**NUOVA LINEA TORINO LIONE
TRATTA NAZIONALE**

DOCUMENTO DI RISPOSTA ALLE RICHIESTE DEL MATTM
COMMISSIONE SPECIALE VIA (prot. CTVA-2011-0002183 del 09/06/2011)

Relazione tecnica di risposta ai quesiti n.4, 7 e 10

COMMESSA	LOTTO	FASE	ENTE	TIPO DOC.	OPERA/DISCIPLINA	PROGR.	REV.
D040	00	R	53	RH	SA040X	001	A

Figura 9 – dati cumulati di produzione dello smarino e conferimento dello smarino

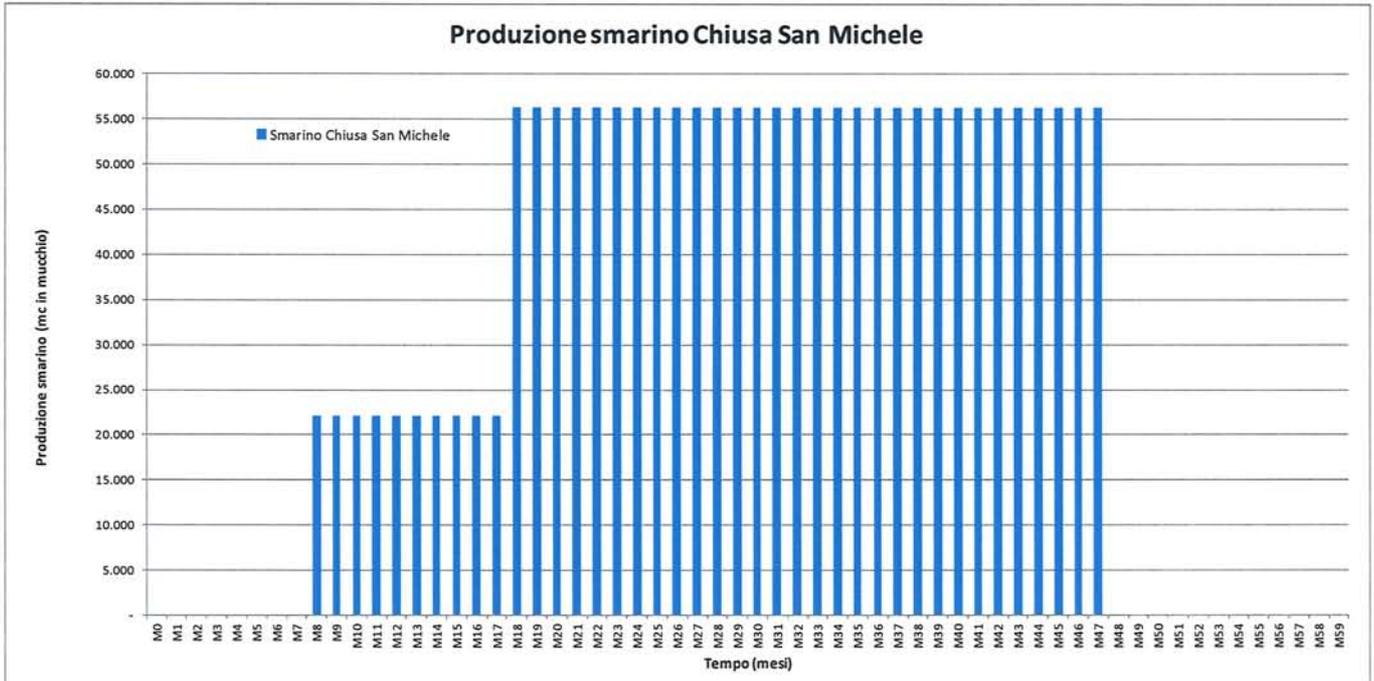
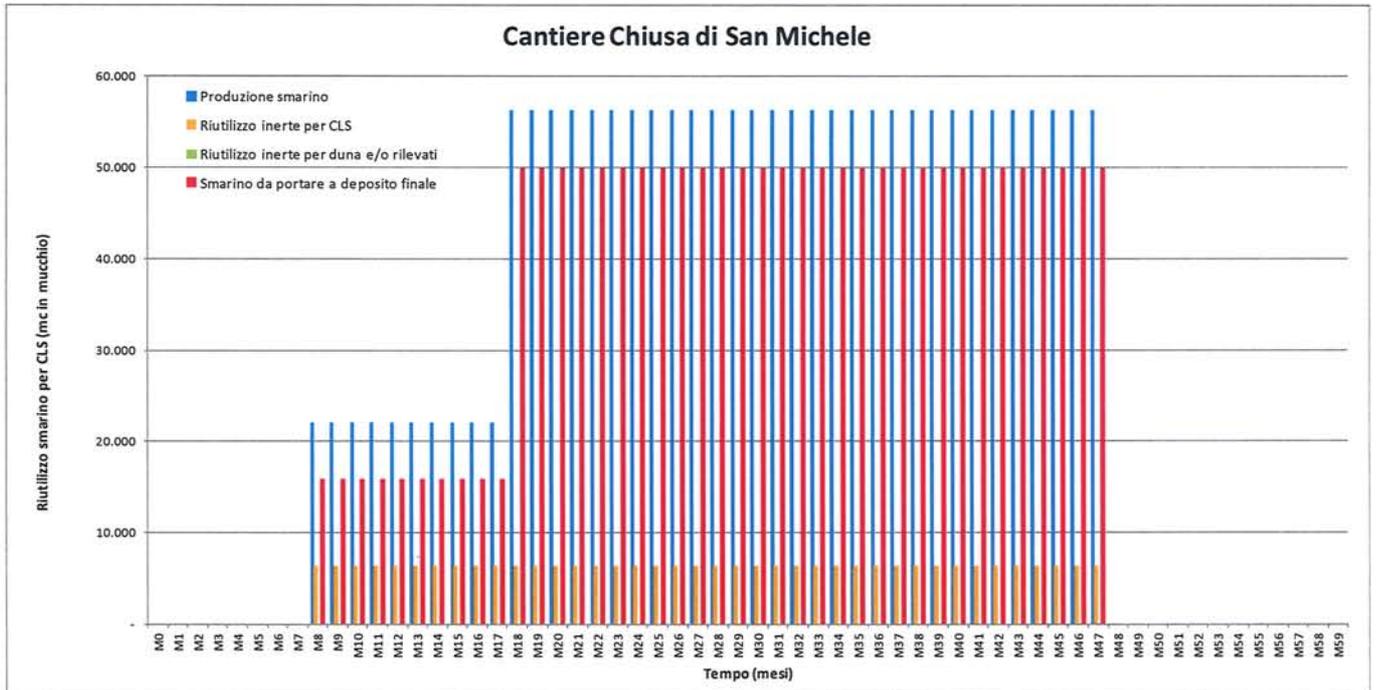
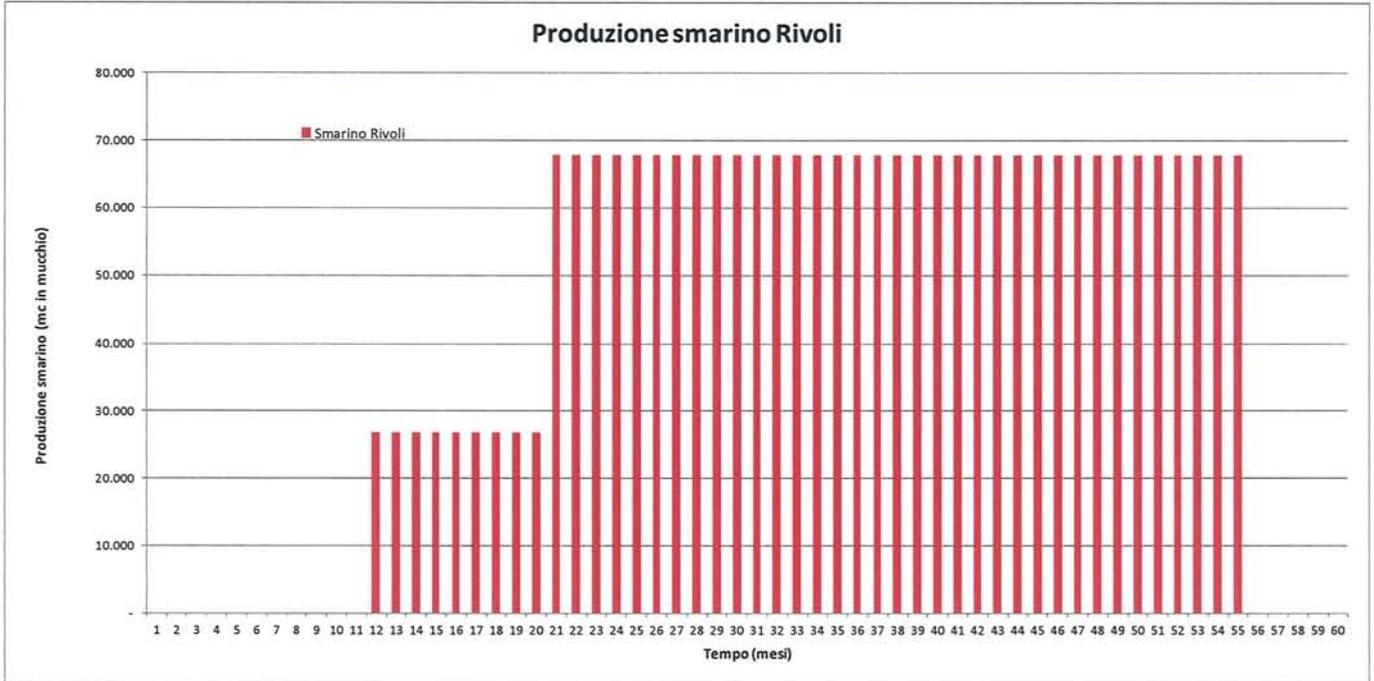
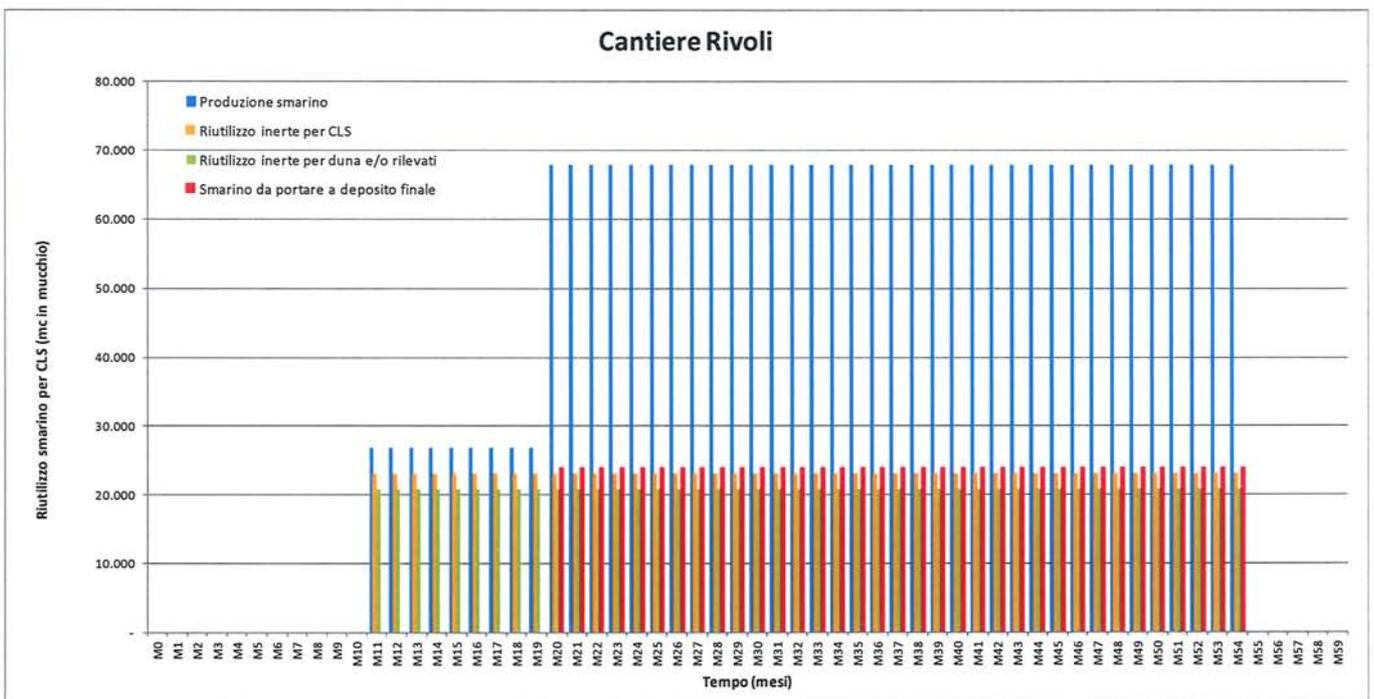
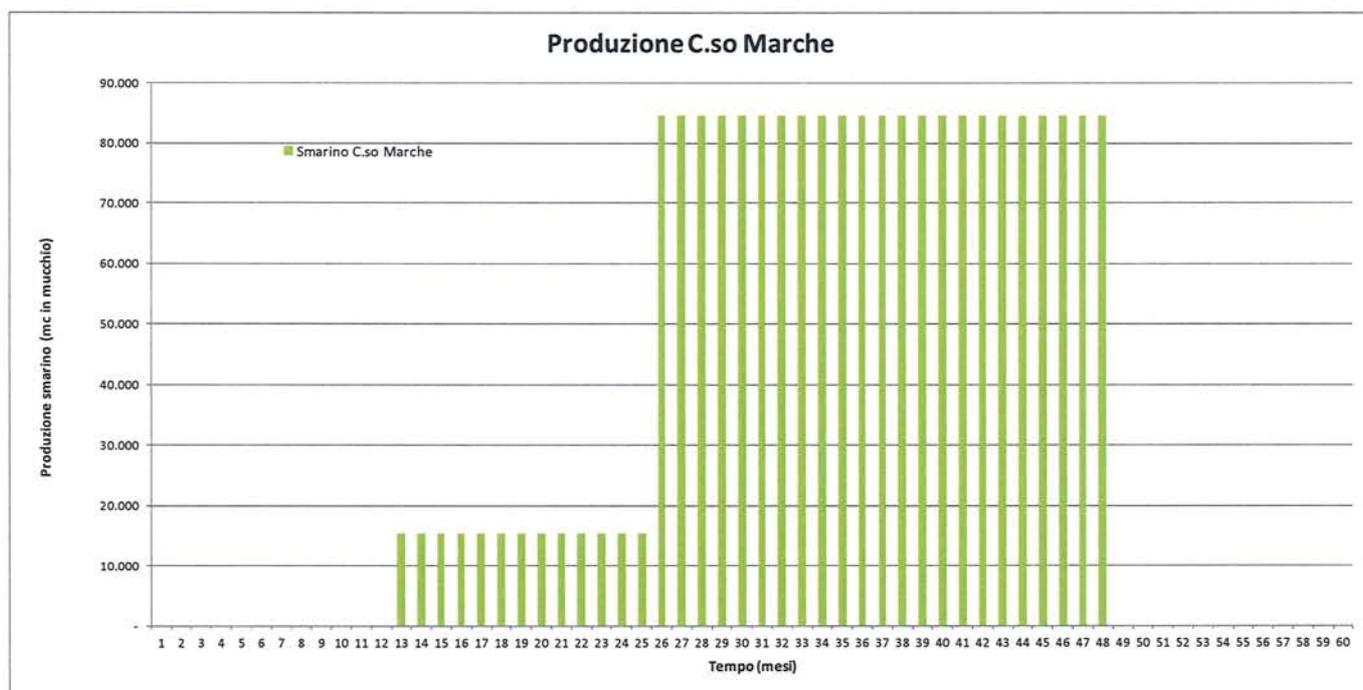
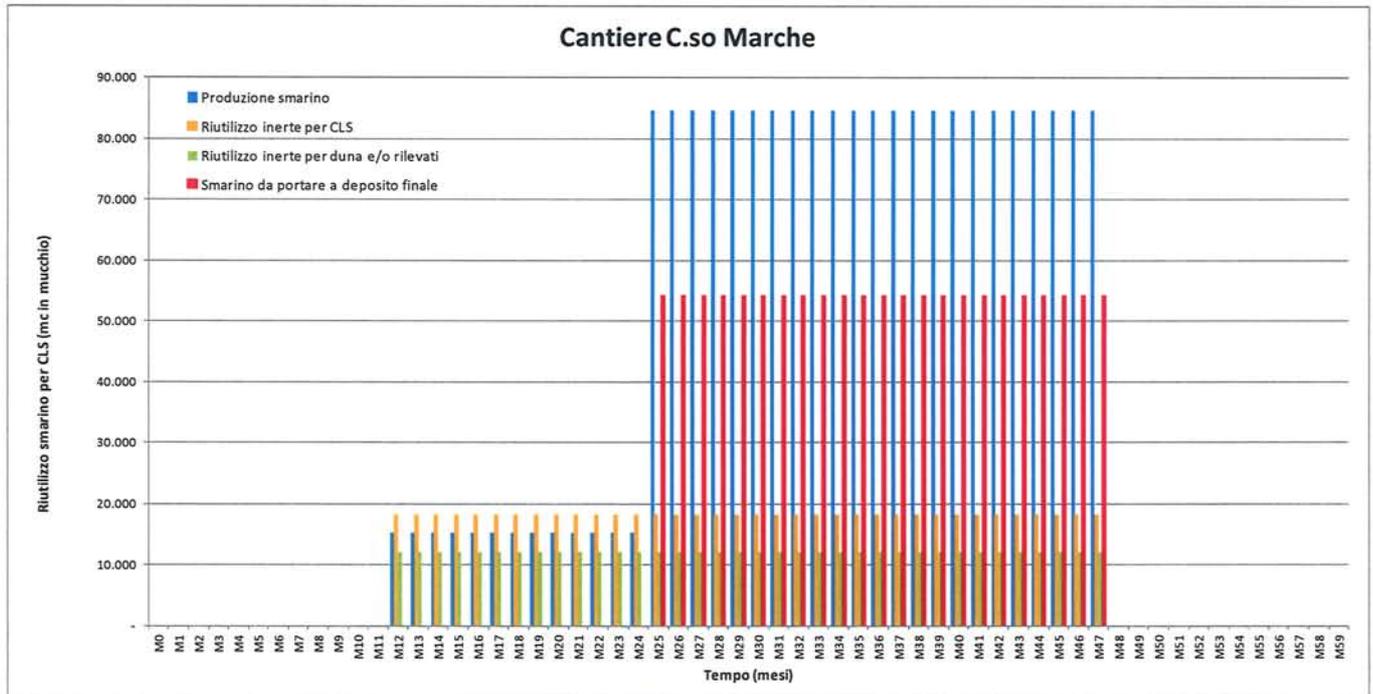
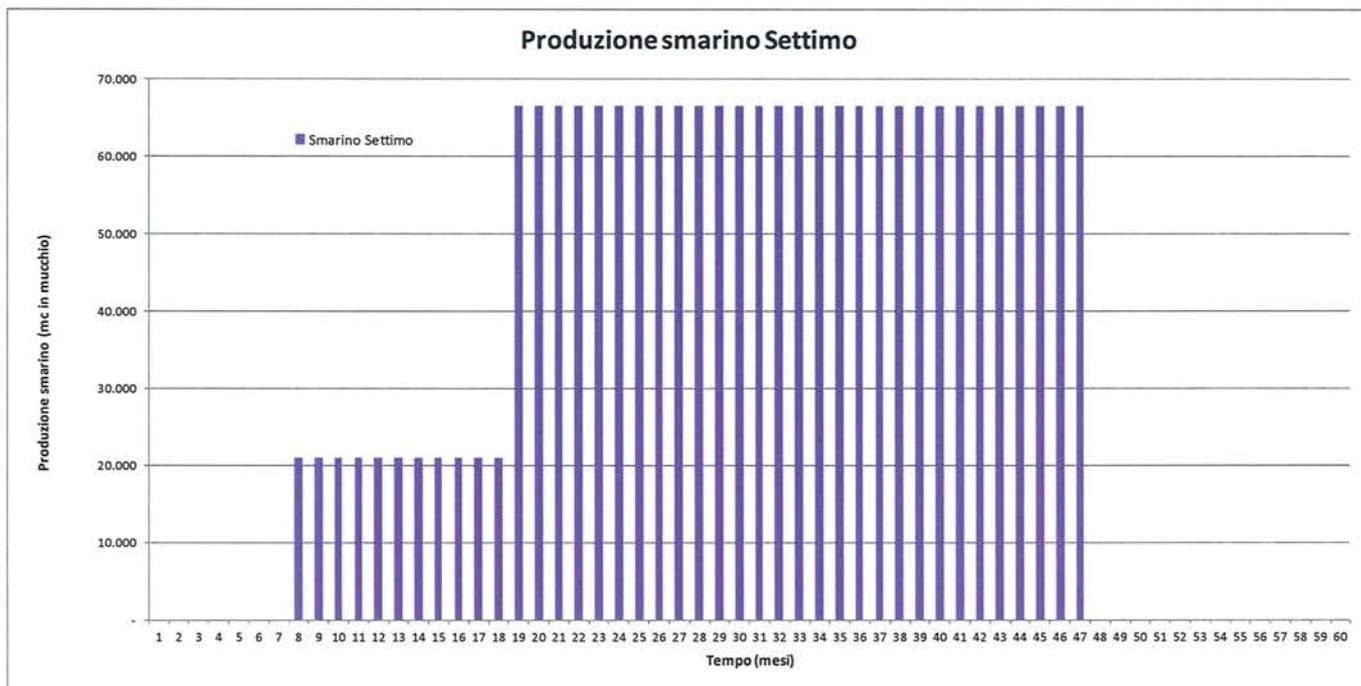
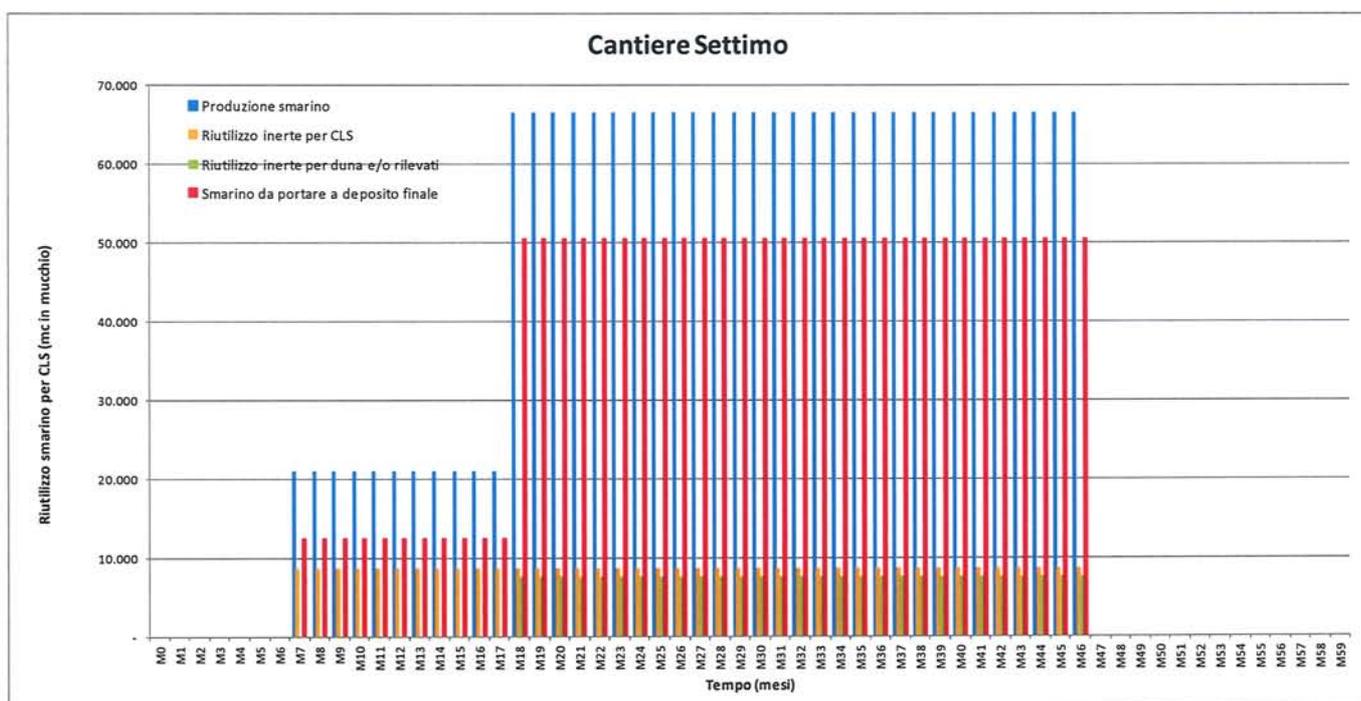
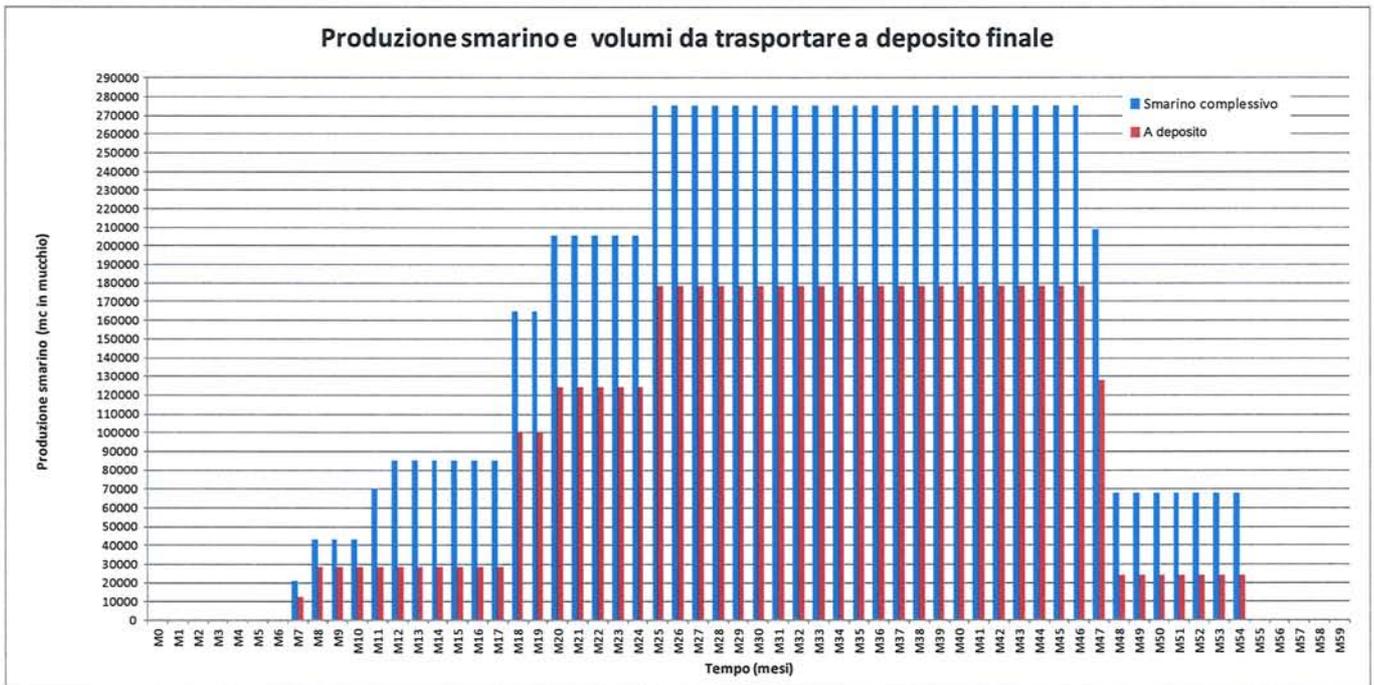
b. Con riferimento al cronoprogramma lavori, definire temporalmente l'andamento della produzione, stoccaggio e sistemazione a discarica, sino alla valorizzazione dei volumi in un diagramma volumi/tempo inserendo nel programma l'eventuale utilizzo dell'area di Orbassano, con relativa analisi multicriteria rispetto alle altre ipotesi di progetto.

In sede di studio di approfondimento richiesto al quesito n.4, sono state analizzate le produzioni di scavo e di riutilizzo dello smarino, rapportandole al tempo di scavo delle galleria con frese, al tempo di esecuzione delle opere propedeutiche alla scavo con frese, ed al tempo di esecuzione delle opere all'aperto.

L'analisi è stata condotta per ogni singolo cantiere. Infine, in un grafico unitario, si è confrontato lo smarino prodotto dai quattro cantieri considerati unitamente e la quantità di materiale da conferire a deposito finale prodotta dai quattro cantieri. La differenza fra i due dati rappresenta la quantità di materiale riutilizzato.

Dalla somma dei dati, con l'ipotesi di contemporaneità delle inizio delle attività per tutti i quattro cantieri principali della Tratta Nazionale così come previsto nel crono programma lavori presente nel Progetto Preliminare pubblicato, emerge l'andamento nel tempo della produzione dello smarino e conseguentemente la quantità di materiale da conferire ai depositi finali
